ADDENDUM # 1	ADDENDA N° 1
Major's Hill Park - Header House, Washrooms & Vault Stairs	Projets au parc Major - Salles de toilettes et escaliers de voûte de la maison Header
NCC tender file # AL1466	Dossier de soumission de la CCN no. AL1466
9-Oct-13	2013/10/09
The following shall be read in conjunction with and shall form an integral part of the Tender / Proposal and Contract Documents:	Ce qui suit doit être interprété comme faisant partie intégrante de la proposition/appel d'offres et des documents relatifs au contrat:
<ol style="list-style-type: none"> 1. The model Krueger S80 (Base of Design: EH Price – Grilles and Diffusers - section 23 37 13) has been accepted as an equivalent product. http://www.krueger-hvac.com/ 2. Designated Substances Report for the Washrooms annexed. 3. Addendum 1 annex with drawing and sketch. 	<ol style="list-style-type: none"> 1. Le modèle Krueger S80 (Design de base: Prix EH – Diffuseurs, registres et grilles - section 23 37 13) est accepté comme un produit équivalent. http://www.krueger-hvac.com/ 2. En annexe, le rapport des substances désignées pour les toilettes. 3. Annexe addenda 1 avec dessin et croquis.

Addendum No.1

Project No.: **DC-4155-5-20*

**ÉLÉVATION DE LA NOUVELLE BARRIÈRE
NEW GATE ELEVATION**

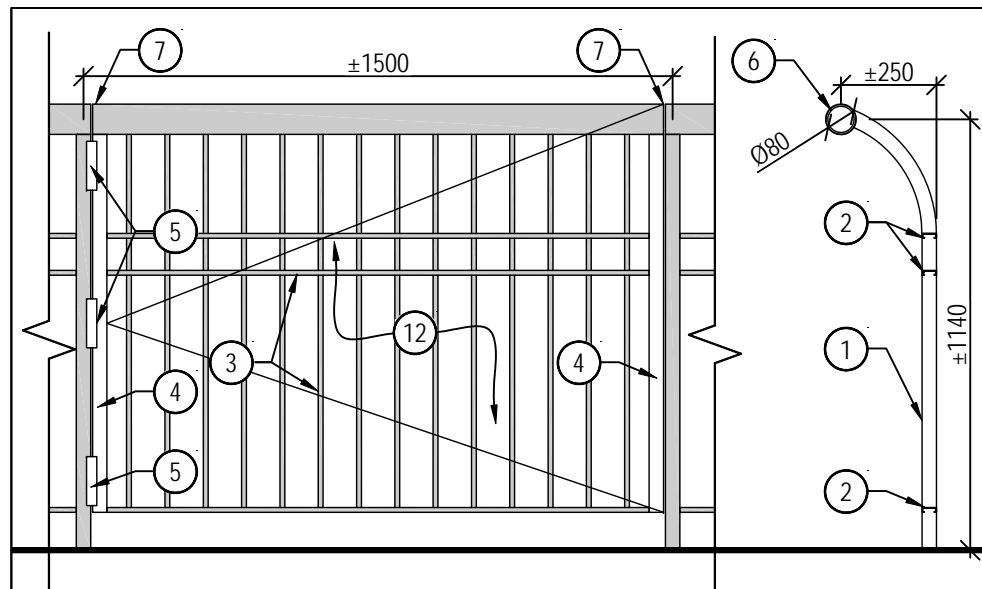
- 1 38mm X 38mm VERTICAL POST.
- 2 38mm X 12.7mm C CHANNEL.
- 3 12.7mm X 12.7mm VERTICAL POSTS.
- 4 NEW 38mm X 38mm VERTICAL POST BENT AS SHOWN IN SECTION. ALL WELDED CONSTRUCTION
- 5 HINGES (EXTERIOR).
- 6 80mm Ø HORIZONTAL POST.
- 7 CUT EXISTING COMPONENTS AND REUSE IN NEW GATE.
- 8 20mm REINFORCING AT 150mm O/C MAX.
- 9 HORIZONTAL AND VERTICAL 20mm REINFORCING BOTH WAYS AT 150mm O/C.
- 10 CONTRACTOR TO PROVIDE A SOIL TEST REPORT FOR BEARING COMPACTION.
- 11 20mm REINFORCING AT 150mm O/C MAX. TIE INTO VERTICAL REINFORCING.
- 12 ALL NEW AND REPAIRED FENCING TO BE PRIMED, POWDER COAT TO MATCH EXISTING FENCING.

**SEMELLE EN BÉTON
CONCRETE FOOTING**

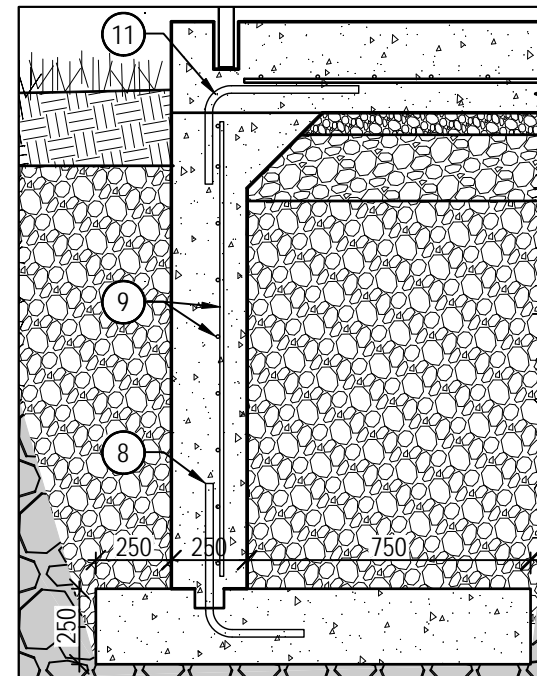
RW1 - RETAINING WALL

250mm REINFORCED POURED CONCRETE
